Referencia: Expediente NC2017/0011444

Asunto: Solicitud de patente para: PERFIL LINEAL PARA PUERTA
DE MARCO MODULAR QUE INCLUYE PAREDES ESTRUCTURALES
INTERNAS Y UN NÚCLEO DE REFUERZO

RESPUESTA A PRIMER EXAMEN DE PATENTABILIDAD

Figura 6, en donde se pueden ver los perfiles dilatadores cuadrados (14) acoplados a la cubierta

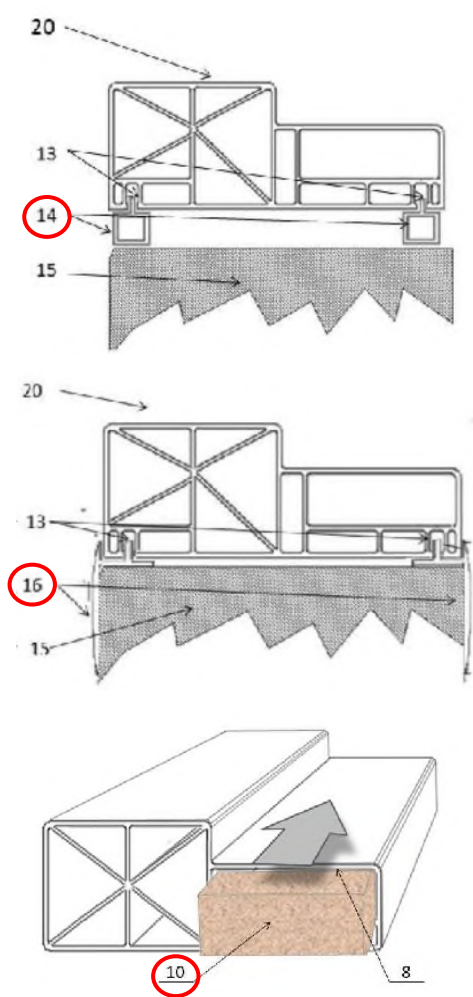
- a. *Uno o más perfiles dilatadores cuadrados (14) y/o uno o más perfiles tapaluz o jambas de remate (16) acoplados a la cubierta, y*
- b. *en donde el uno o más núcleos de refuerzo es una barra solida ajustable de manera deslizable.*

Figura 7, en donde se pueden ver los perfiles tapaluz o jambas de remate (16) acoplados a la cubierta.

Figura 3, en donde se puede ver que el núcleo de refuerzo es una barra solida ajustable.

FIGURA 1 – D1

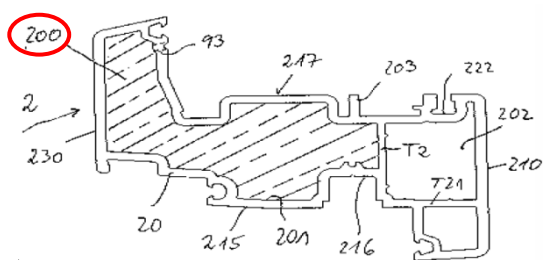
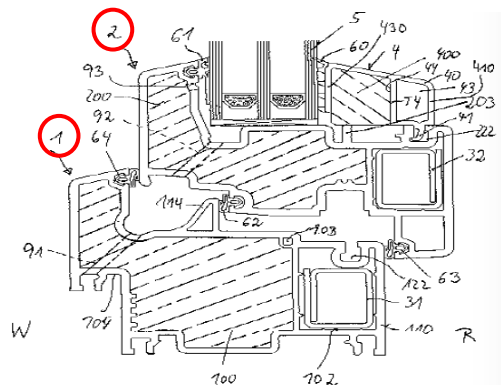
Al evaluar el documento D1, cuya modalidad principal se muestra más abajo, se puede ver que éste no contempla aditamentos comparables con los perfiles dilatadores cuadrados (14) o los perfiles tapaluz o jambas de remate (16) que se encuentren acoplados a los perfiles de dicho documento.

Adicionalmente, el núcleo que contempla D1 corresponde a un material de espuma aislante térmicamente (200), lo cual evidentemente difiere de *una barra solida ajustable de manera deslizable*, tal y como se especifica en la nueva reivindicación 1.

Adicionalmente, el examinador concluye que las modalidades de las figuras 1 y a de D1 anticipan la característica del *módulo escualizable (18)* de la presente invención. No obstante, esta apreciación de las enseñanzas de D1 es imprecisa, teniendo en cuenta que la figura 1, además de ya haber sido empleada como elemento equivalente al *módulo principal (17)* de la presente invención, muestra varias cámaras que están incluidas dentro del mismo elemento, haciéndola completamente diferente al conjunto de *modulo principal (17)* y *modulo escualizable (18)* de la presente invención, en donde se tienen dos elementos separados que se encuentran en contacto.

Ahora bien, respecto a la figura 4, también citada por el examinador para anticipar esta característica, y de acuerdo con la descripción de la misma en el documento D1, ésta muestra un acople entre el marco de la ventana (1) y el bastidor del vidrio (2): *“Marco y bastidor se encuentran soportados mediante los sellos 64, 62 y 63 uno contra el otro. En el perfil del bastidor 2, el vidrio 5 es insertado y soportado mediante la banda 4, que se sujeta a la ranura 222 con un seguro 41.”*. En otras palabras, el marco de dicha invención corresponde únicamente al elemento (1), el cual consiste en una sola pieza con múltiples cámaras tal y como ha sido mencionado anteriormente. De esta manera, el marco de la presente invención comprendiendo los elementos separables de un *modulo principal (17)* y un *módulo escualizable (18)*, que están en contacto, no son anticipados por el marco (1) sugerido por el documento D1.

Figura 8, en donde se puede ver el perfil o módulo escualizable (18) ubicado en contacto con el perfil o modulo principal (17)

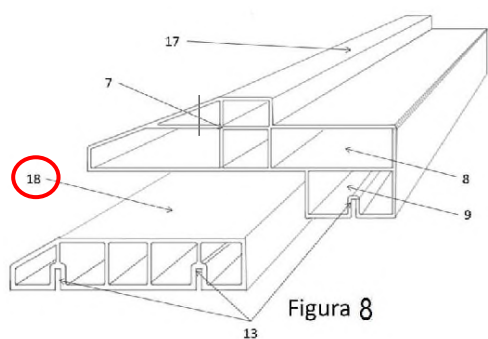
- a. *Un perfil o módulo escualizable (18) hueco con paredes internas de soporte ubicado en contacto con el perfil o modulo principal (17);*
- b. *Uno o más perfiles dilatadores cuadrados (14) y/o uno o más perfiles tapaluz o jambas de remate (17) acoplados de manera deslizable en las*

Figura 10, en donde se pueden ver los perfiles dilatadores cuadrados (14) acoplados a la cubierta.

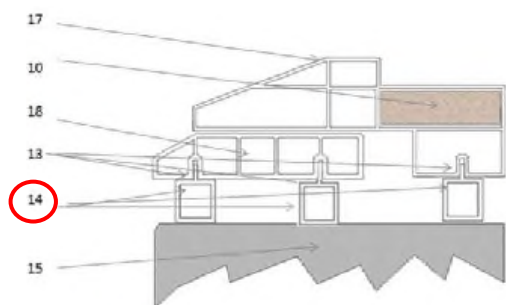
- ranuras del perfil o modulo principal (17) y/o el perfil o módulo escualizable (18), y*
- c. en donde uno o más de los núcleos de refuerzo son barras rectangulares solidas ajustables de manera deslizable*

Figura 11, en donde se pueden ver los perfiles tapaluz o jambas de remate (16) acoplados a la cubierta.

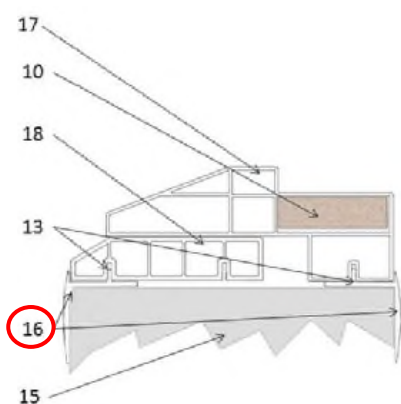
Ahora bien, de forma similar al análisis anterior realizado para la modalidad del perfil base, al comparar las características técnicas estructurales de la nueva reivindicación 4 (reivindicación original 7) con el documento D1, se evidencia que este último no divulga elementos similares o equivalentes a los perfiles dilatadores cuadrados (14) y/o los perfiles tapaluz o jambas de remate (16), tal y como ha sido señalado anteriormente.
